Mission régionale d'autorité environnementale  
ÎLE-DE-FRANCE

**Avis délibéré  
de la Mission régionale d'autorité environnementale d'Île-de-  
France sur le projet de renouvellement urbain du quartier de la  
Fontaine Saint-Martin à Saint-Cyr-l'École (78)**

N°MRAe 2021 - 1683

**Fig 4 : « Plan de composition » du projet situant les huit extensions de la résidence de la Fontaine Saint-Martin appelées les « folies », en rouge (permis d'aménager, PA4, octobre 2020)  
À l'angle nord-est, la structure petite enfance est indiquée par un astérisque blanc (ajout de la MRAe)**

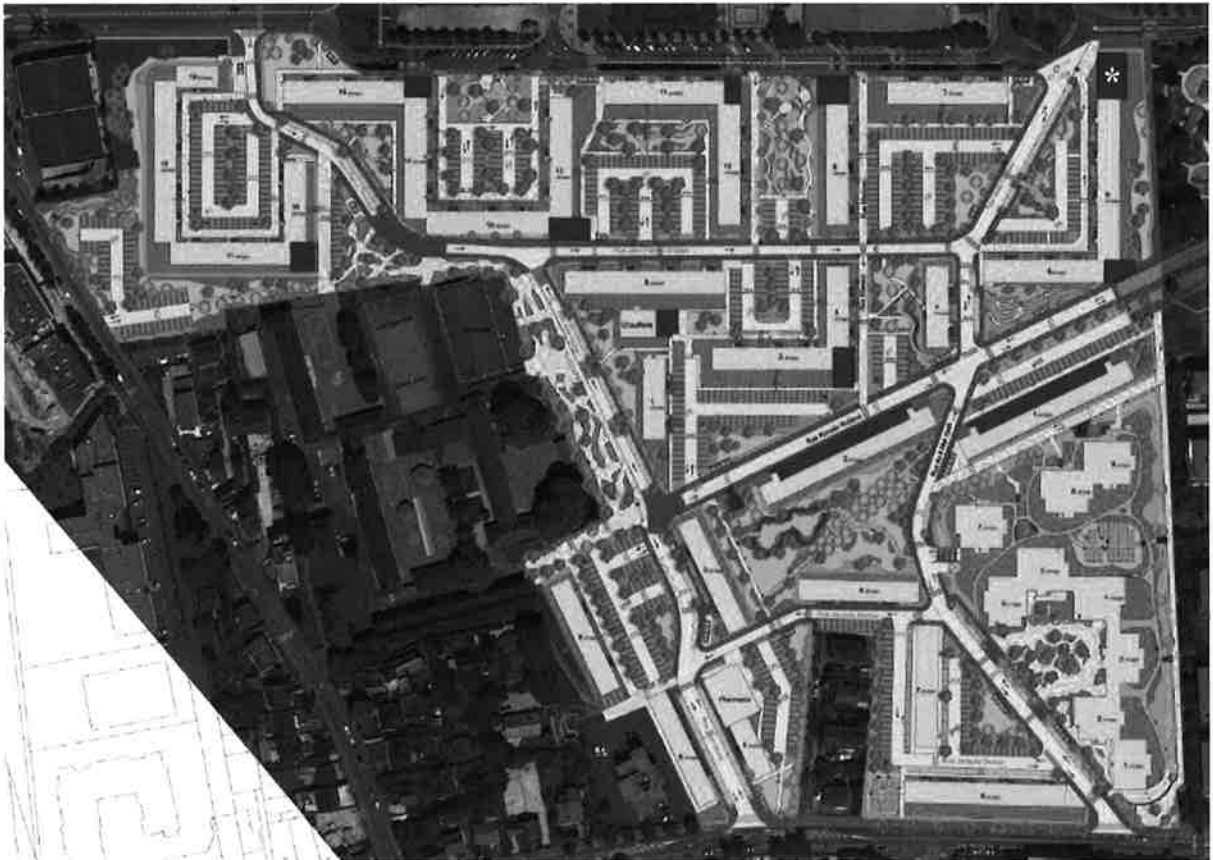
La MRAe note une contradiction sur le nombre de logements neufs soit 60, 65 ou 70 selon la page de l'étude d'impact (p. 36, 45 à 168).

Le plan masse du projet retenu, présenté en page 51 de l'étude d'impact, n'est toutefois pas très lisible, ne permettant de visualiser, ni les limites du patrimoine existant, ni le détail des réaménagements qualitatifs des espaces extérieurs, ni la limite des huit extensions aux bâtiments existants.
